JAVNO PREDUZEĆE „ELEKTROPRIVREDA SRBIJE“ BEOGRAD
 Ulica Balkanska 13
 Broj: 12.01. *555222/2-18*
 Beograd, 29.11.2018. god

Na osnovu člana 54. i 63. Zakona o javnim nabavkama („Službeni glasnik RS“, br. 124/12, 14/15 i 68/15), Komisija za javnu nabavku dobara: Ležajevi I hilzne, nav I ostalo, 4000/0304-4/2018, na zahtev zainteresovanog lica, daje

**DODATNE INFORMACIJE ILI POJAŠNJENJA
U VEZI SA PRIPREMANJEM PONUDE
Br. 1.**

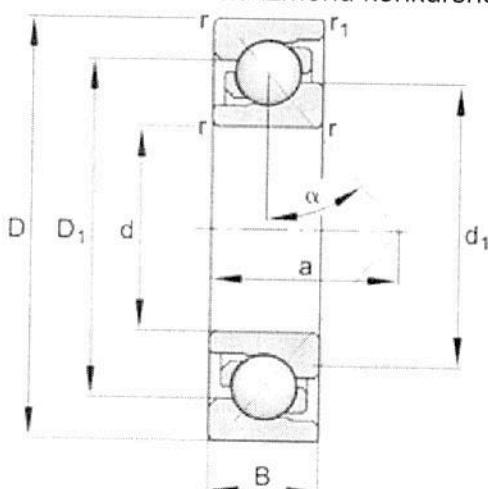
PITANJE 3: U partiji 2, na poz.51 u Koloni Naziv zahtevanog dobra tražen je "Kuglični ležaj sa kosim dodirom B7206 E". Molimo Naručioca **da pojasni značenje prefiksa "B"** na traženoj poz.51 partije 2 I na taj način jasno I precizno definiše tehničku specifikaciju kako ga čl.70 I čl.71 ZJN obavezuje I omogući Ponuđačima dostavljanje prihvatljivih ponuda u skladu sa čl.61 ZJN.

ODGOVOR 3: Prefiks „B“ je greškom stavljen ispred oznake ležaja. U tabeli br. 2, na strani 36 u vrsti br. 51, u koloni naziv zahtevanog dobra biće izbrisana oznaku „**B7206 E**“, i umesto nje upisuje se oznaka „**7206 B**“. Prefiks B se odnosi na ugao kontakta od $\alpha=40^\circ$ kod kugličnog ležaja sa kosim dodirom što se može i videti u dole priloženoj skici. Na osnovu datog odgovora Naručilac će izvršiti izmenu konkursne dokumentacije.

Skica kugličnog ležaja sa kosim dodirom

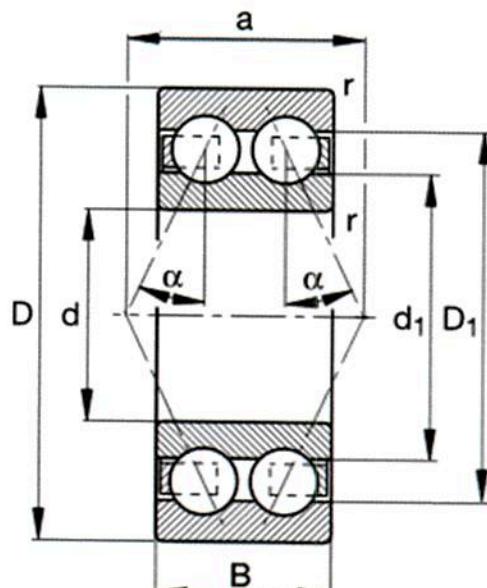
PITANJE 4: U partiji 2, na poz.57, 58 I 59 u Koloni Naziv zahtevanog dobra traženo je redom:

- Na poz.57 "Dvoredi kuglični ležaj sa kosim dodirom 3209 B"
- Na poz.58 "Dvoredi kuglični ležaj sa kosim dodirom 3303 B"
- Na poz.59 "Dvoredi kuglični ležaj sa kosim dodirom 3306 B"

Molimo Naručioca **da pojasni značenje sufiksa "B"** na poz.57, 58 I 59 partije 2 I na taj način jasno I precizno definiše tehničku specifikaciju kako ga čl.70 I čl.71 ZJN obavezuje I omogući Ponuđačima dostavljanje prihvatljivih ponuda u skladu sa čl.61 ZJN.

ODGOVOR 4: Sufiks "B" u oznaci dvoredih kugličnih ležajeva sa kosim dodirom (3209B, 3303B i 3306B) se odnosi na ugao kontakta koji za ovaj tip ležaja iznosi $\alpha=25^\circ$, što se i može videti u dole priloženoj skici.
